# MEMOIRE EN REPONSE A L'AVIS MRAE

### Parc éolien Vallée de la Craie

Communes de Vésigneul-sur-Marne, Pogny et Marson (51)

Figure 1 "Raccordement envisagé sur le poste source de la Chaussée"

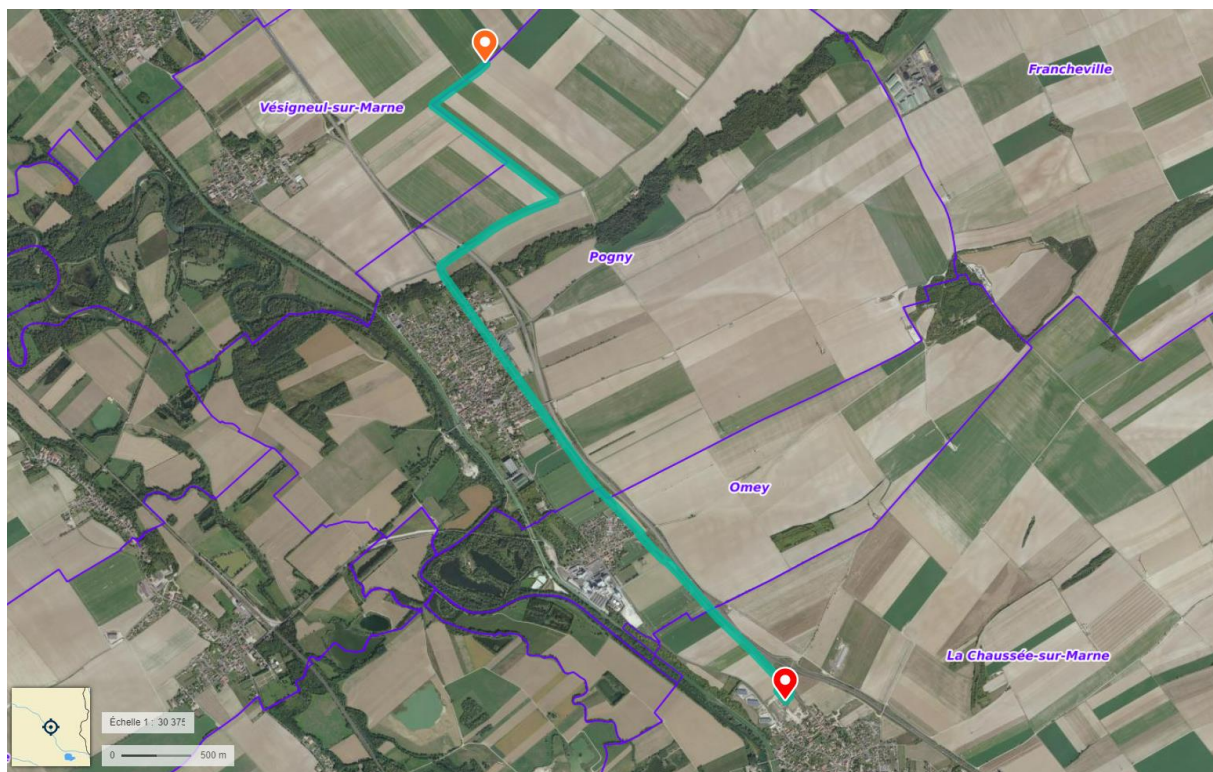
***L'Ae rappelle au pétitionnaire que le périmètre d'étude s'entend pour l'ensemble des opérations d'un projet ; par conséquent, l'étude d'impact de son projet se doit d'apprécier également les impacts du raccordement à un poste source.***

Comme stipulé dans l'étude d'impact, le raccordement électrique externe à l'installation, c'est-à-dire entre le poste de livraison et le réseau public d'électricité existant, est réalisé sous la responsabilité du gestionnaire de réseau compétent, ENEDIS. Il incombera donc à ENEDIS de réaliser les travaux de raccordement sous sa propre Maîtrise d'Ouvrage après en avoir obtenu l'autorisation.

De ce fait à ce stade du projet, le tracé du raccordement est encore trop incertain pour effectuer des mesures plus précises sur son potentiel impact.

Aussi dans l'étude d'impact, le raccordement du parc éolien est envisagé au poste source de la Chaussée situé à 6,6km au sud-est du parc projeté. Il est à noter que le S3RENR est en cours de révision pour former le S3RENR Grand-Est. Ce dernier définira les nouvelles capacités et investissements au niveau régional.

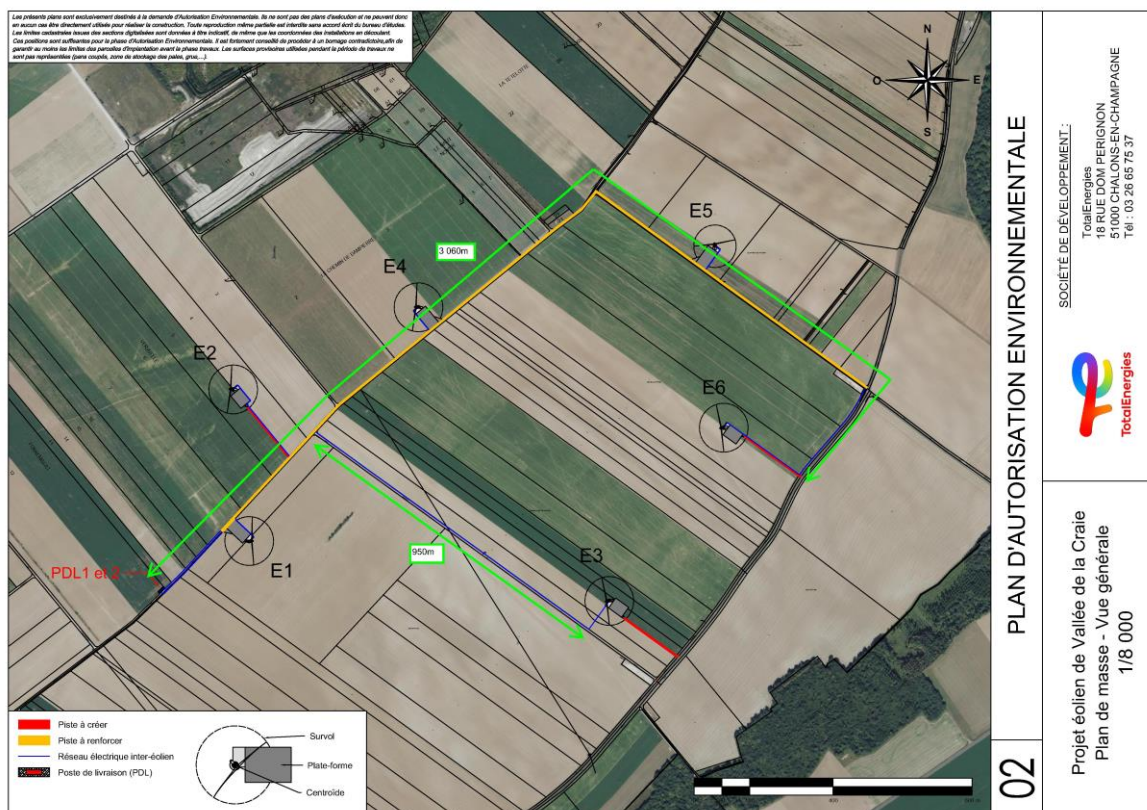
Estimer les surfaces de bandes enherbées impactées lors des phases de renforcement des chemins et de raccordement au parc et préciser les recommandations associées à ces travaux.

Le raccordement concerne un linéaire 4 010m en bordure de chemin existant pour une largeur moyenne de 0,50m.

→ La surface de bandes enherbées impactées par le raccordement est estimée au plus à 2 050m<sup>2</sup> (si l'ensemble de cette surface est entièrement enherbé)

Figure 84 : Exemple d'une proposition d'aménagement pour un riverain à partir d'une bourse aux arbres (Source : BE JC)

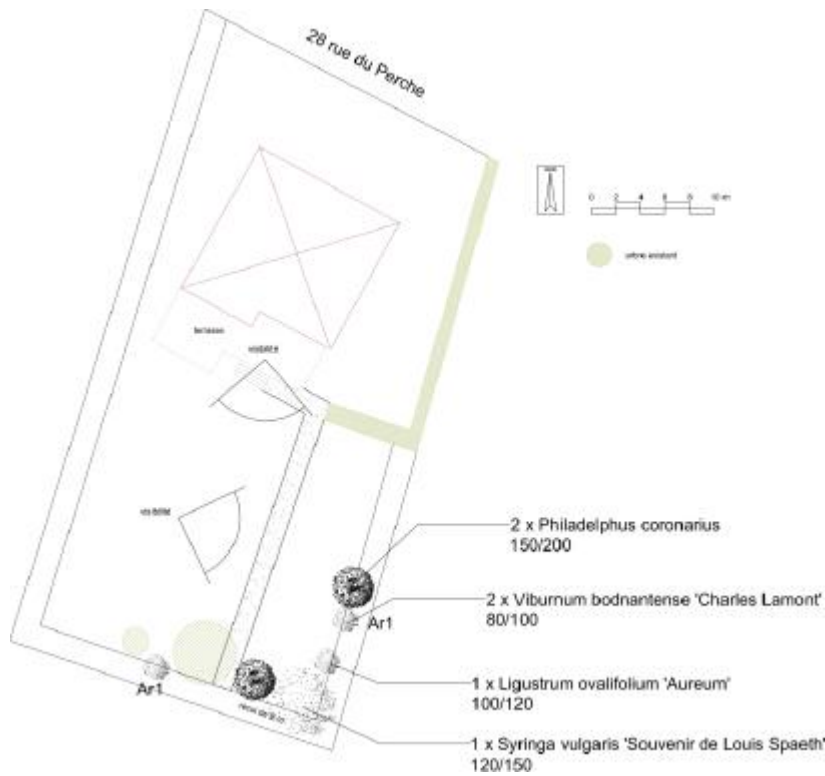
**L'Ae recommande au pétitionnaire de prévoir la mise en place de plants de grande taille dans le cadre des mesures paysagères d'accompagnement pour réduire les impacts paysagers sur les villages de Marson, Francheville, Chepy et Saint-Germain-la-Ville et préciser le budget alloué à cette mesure de réduction.**

Le porteur de projet envisage de participer à l'amélioration du cadre de vie en tant que mesure d'accompagnement sur les 4 communes citées précédemment, sous la forme d'une « bourse aux arbres. » Cette mesure pourrait être proposée aux habitants qui désireraient masquer des éoliennes potentiellement visibles depuis leur habitation. Suite au montage des éoliennes, un paysagiste concepteur pourra dans une phase d'identification des visibilités du projet, déterminer les besoins avec les riverains (Figure 84). Un partenariat avec une pépinière locale permettrait de proposer des essences indigènes et adaptées au milieu et à l'environnement paysager : des arbustes, des arbres ou encore des fruitiers. Cela pourrait être des essences de hautes tiges afin que les riverains obtiennent un résultat rapidement (environ 2 ans).

Pour une intégration paysagère réussie, il est nécessaire de parvenir à une bonne acceptabilité sociale du projet et des évolutions qu'il implique sur l'environnement des habitants. **Ainsi pour les communes situées à proximité du projet – Saint-Germain-la-Ville, Chepy, Marson et Francheville - il est envisagé un budget d'environ 30 000 € afin de mettre en place la mesure paysagère d'accompagnement pour le projet éolien de Vallée de la Craie.**

Cette enveloppe autorise la mise en place d'arbres de haute tige et non pas seulement l'implantation de plants de petite taille.
